**Karta aktualizacji IRiESD
dotycząca mikroinstalacji.
Geneza i najważniejsze zmiany.**

Warszawa, 09.07.2018r.

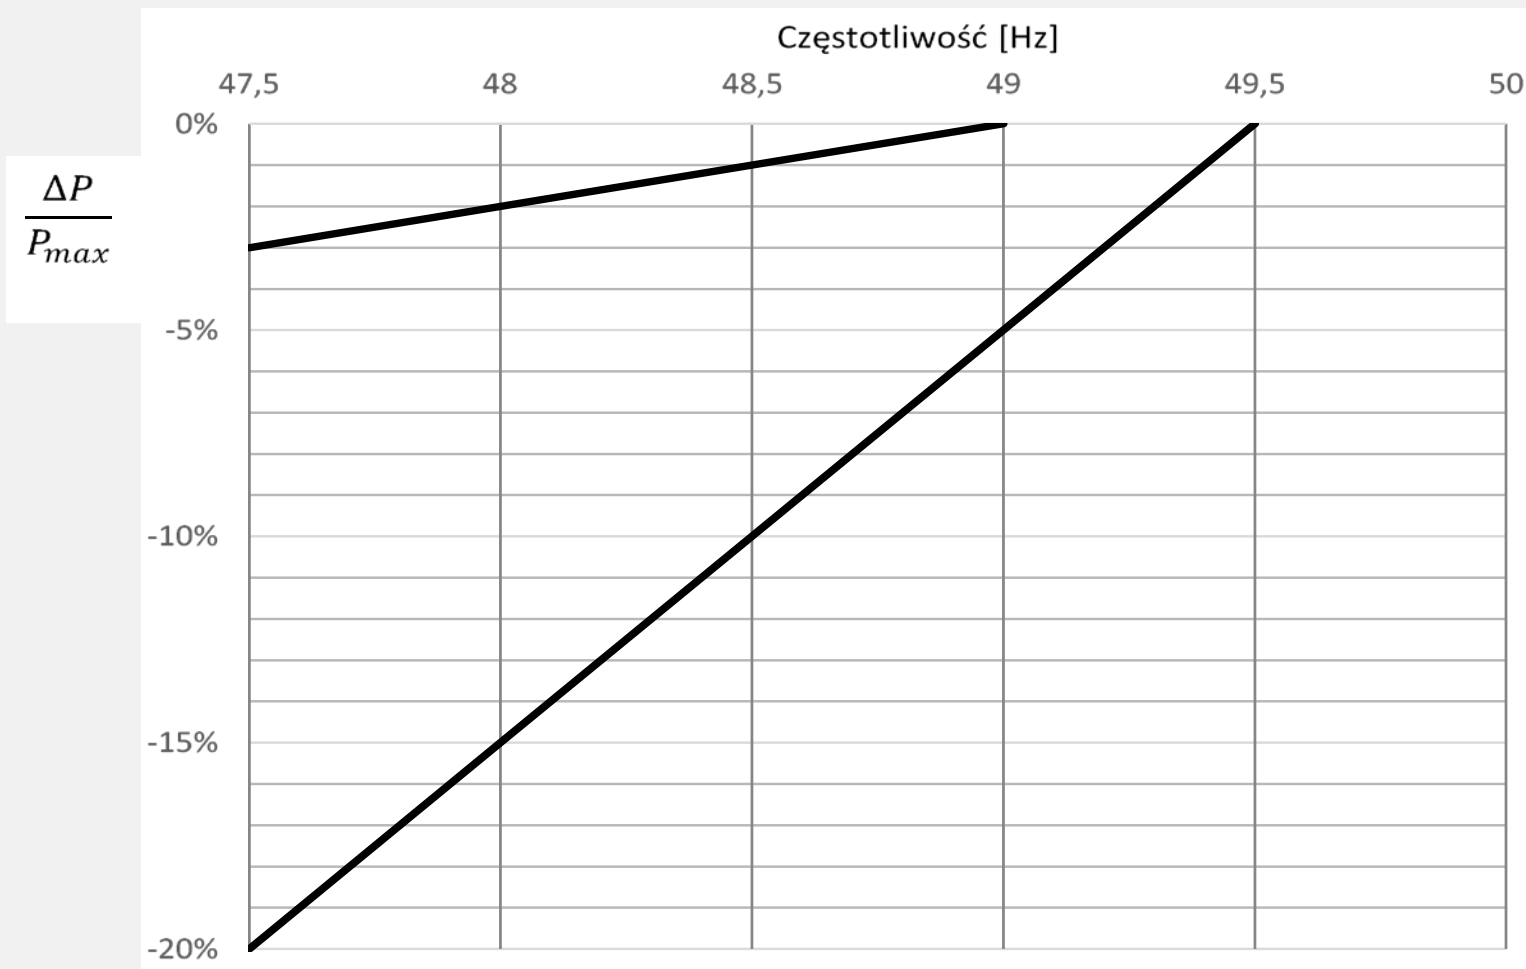
- Doprecyzowanie wymagań w zakresie pracy przy różnych wartościach częstotliwości

Częstotliwość	Czas pracy
od 49 Hz do 51 Hz	praca ciągła
od 47,5 Hz do 49 Hz	min. 30 minut
od 51 Hz do 51,5 Hz	min. 30 minut

Przeniesione do
KA IRiESD

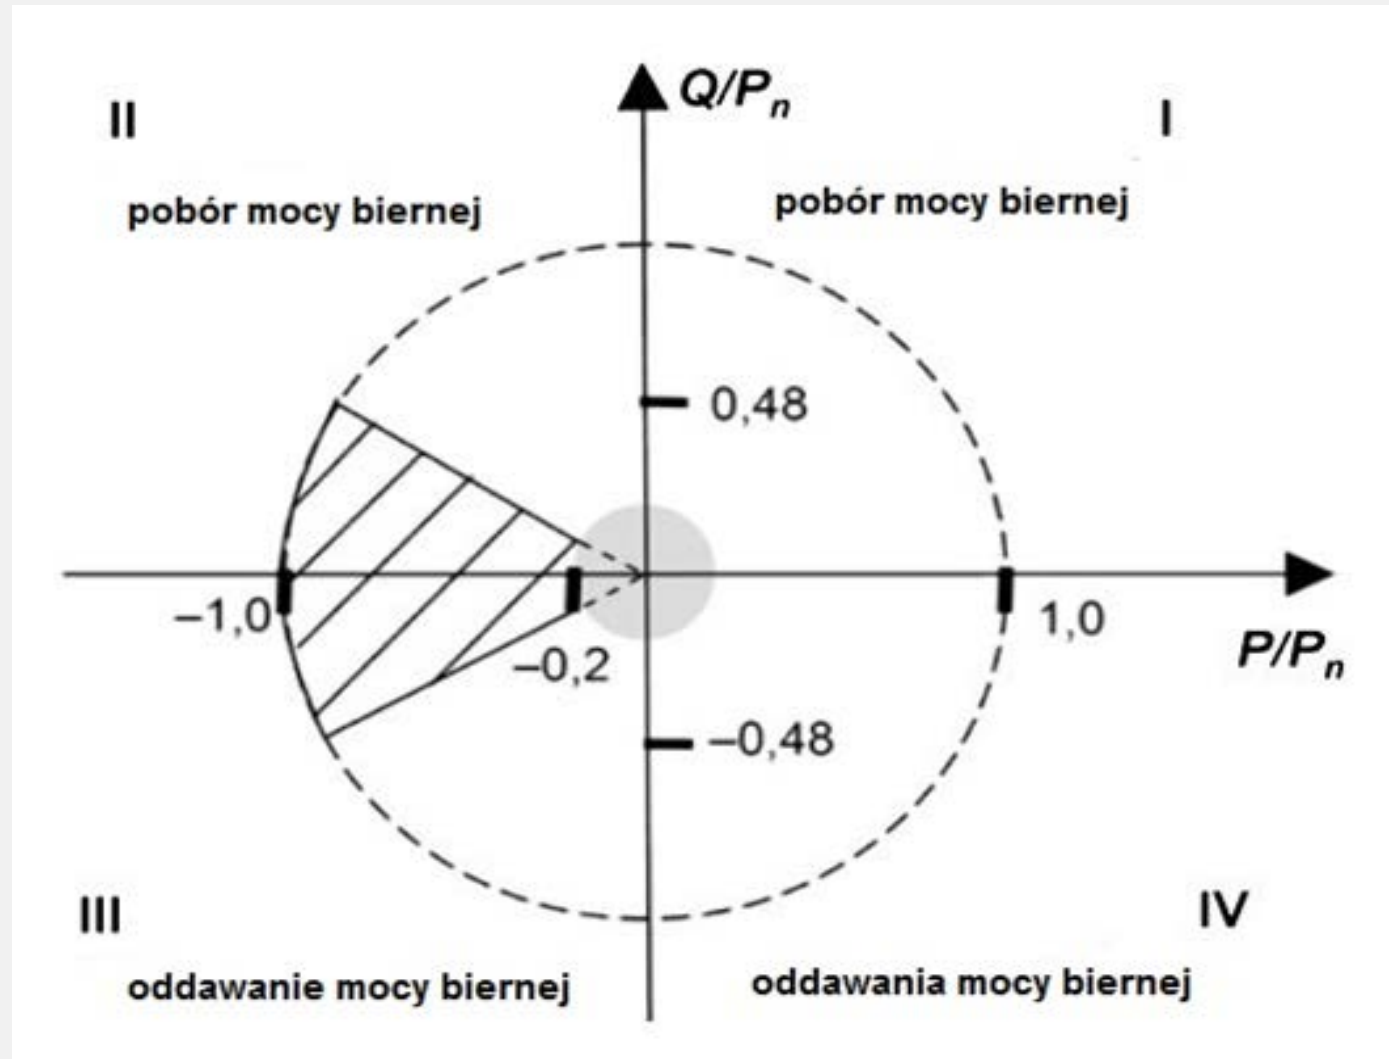
- Zachowanie się mikroźródeł przy zwiększaniu częstotliwości

W zakresie częstotliwości od 50,2 Hz do 51,5 Hz wszystkie regulowane jednostki generacji muszą redukować (przy wzroście częstotliwości) lub zwiększać (przy zmniejszaniu się częstotliwości) moc czynną z szybkością 40% P_M (P_M - moc czynna realnie wytwarzana przez mikroinstalację w momencie przekroczenia częstotliwości sieciowej 50,2 Hz) na każdy 1 Hz wzrostu częstotliwości.

Przeniesione do
KA IRiESD
